From: "5.1,2,e " <5.1,2,e @gmail.com>
Sent: Mon, 20 Mar 2023 15:18:27 +0200
To: "Verkeersmaatregelen Centrum West" <verkeersmaatregelenCW@amsterdam.nl>
Subject: Mening plan: uitbreiding naar Tweede Bloemdwarsstraat
Categories: Gele categorie

Naar aanleiding van de verkeersmaatregelen Centrum-West ("Palenplan"), zou ik graag via deze weg mijn mening willen geven.

Huidige situatie met rijrichtingen

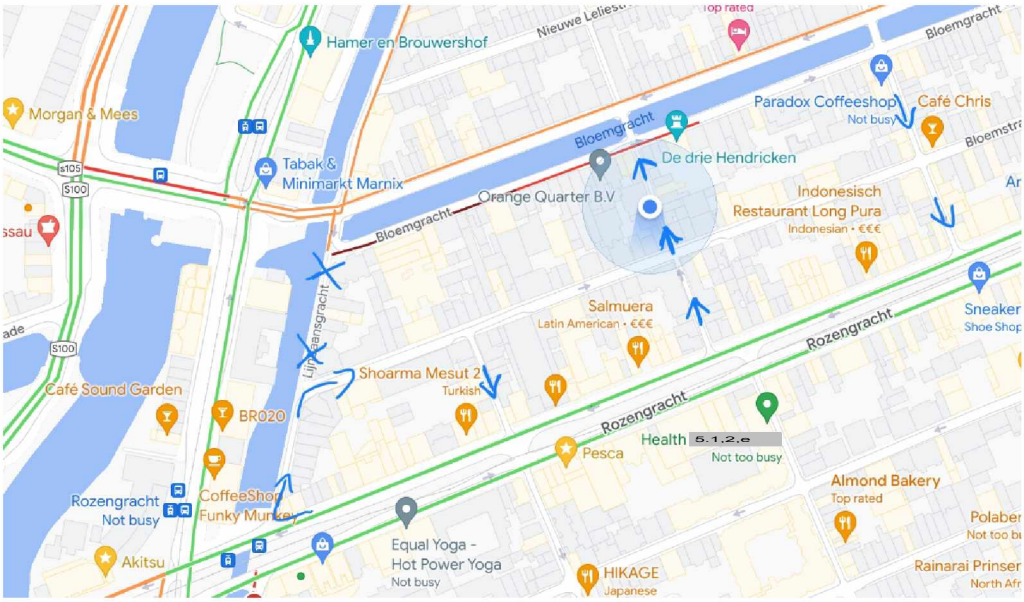
Verkeersstromen Tweede Bloemdwarsstraat
Het autoverkeer in de Tweede Bloemdwarsstraat bestaat grofweg uit de volgende stromen:

1. Doorgaand verkeer richting de S105 / Jan van Galenstraat / A10. Veel taxi's, maar ook ander verkeer
Hier hebben we het meeste last van. De straat is erg smal, met amper een stoep.
De auto's kunnen prima via de Rozengracht, Nassaukade de S105 bereiken.

2. Bestemmingsverkeer Bloemstraat / Jordaan
Via ingang Marnixstraat / Bloemgracht kan het meeste verkeer ook de bestemming bereiken. Voor Bloemstraat hoeft alleen het eerste deel van de Tweede Bloemdwarsstraat, tussen Rozengracht en Bloemstraat bereikbaar te zijn.

3. Auto's die de tegengestelde (niet toegestane) richting inrijden van Bloemgracht, richting de Bloemstraat. Bestemmingsverkeer.
Deze auto's rijden veelal te hard om snel door de straat heen te zijn (ze rijden immers in de verkeerde richting). Het zorgt vaak voor conflicten met andere verkeersdeelnemers die wel de goede richting in rijden.

De weg op de Lijnbaansgracht tussen Bloemstraat en Bloemgracht (zie kaartje met kruisjes) is sinds 1-2 jaar afgesloten wegens kadeherstel. Auto's kunnen daarom via de Bloemgracht de Bloemstraat niet meer bereiken, en gebruiken onze straat om dat wel te doen (voor de Bloemstraat tussen de Tweede Bloemdwarsstraat en Eerste Bloemdwarsstraat).

4. Idem, maar dan naar de Rozengracht. Doorgaand verkeer, hoort via Eerste Bloemdwarsstraat
Hiervoor geldt deels hetzelfde als onder 3). Deze auto's kunnen een straat verder (oost van Tweede Bloemdwarsstraat) wel gewoon in de juiste richting rijden via de Eerste Bloemdwarsstraat

Om doorgaand verkeer tegen te gaan, stel ik voor om de Tweede Bloemdwarsstraat af te sluiten tussen het deel Bloemgracht en Bloemstraat. Daarmee is de Bloemstraat op dezelfde manier bereikbaar als de huidige rijrichtingen en voorkomt doorgaand sluipverkeer.
